Mission régionale d'autorité environnementale
GUYANE

**Avis délibéré
sur la déclaration de projet valant mise en compatibilité du
PLU de Matoury pour la création d'une zone d'activité
économique (ZAE) sur le secteur TERCA**

N°MRAe -2023AGUY2

Avant modification

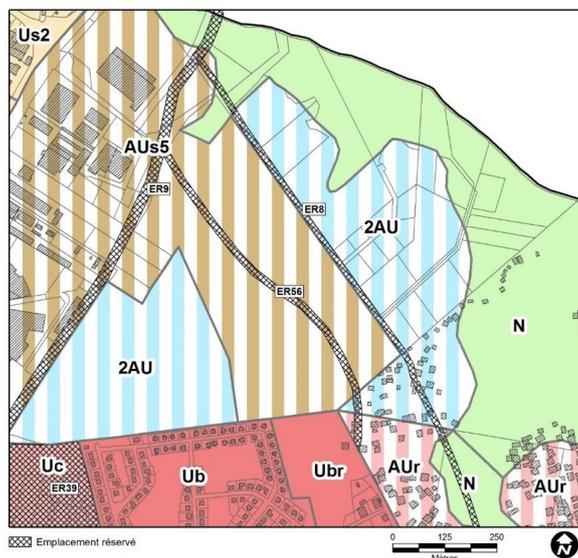
Les plans anciens font apparaître un projet de voirie secondaire, formant d'une part une boucle avec la voie principale et rejoignant d'autre part la voie située à l'est du projet (ER8). Mais cette voie secondaire ne figure pas dans la proposition de nouveau zonage de la mise en compatibilité.

- ➔ **L'Autorité environnementale recommande à la commune de Matoury de fournir le détail de l'OAP élaborée et d'éclaircir la question de la surface concernée par la déclaration de projet.**
- ➔ **Elle recommande également de clarifier la présence éventuelle d'une voirie secondaire.**
- ➔ **Enfin, elle recommande de préciser si la piste de latérite située à l'est de la parcelle (ER8) sera aménagée et renforcée, et si c'est le cas l'Autorité environnementale s'interroge sur la nécessité d'aménager ce deuxième accès à environ 200 m de l'échangeur prévu. Elle recommande à la commune d'envisager une jonction entre l'ER 56 et l'ER 8 pour n'aménager qu'un carrefour en supprimant la traversée de la crique Balata et de la zone N, ou expliquer pourquoi cette alternative n'a pu être retenue.**
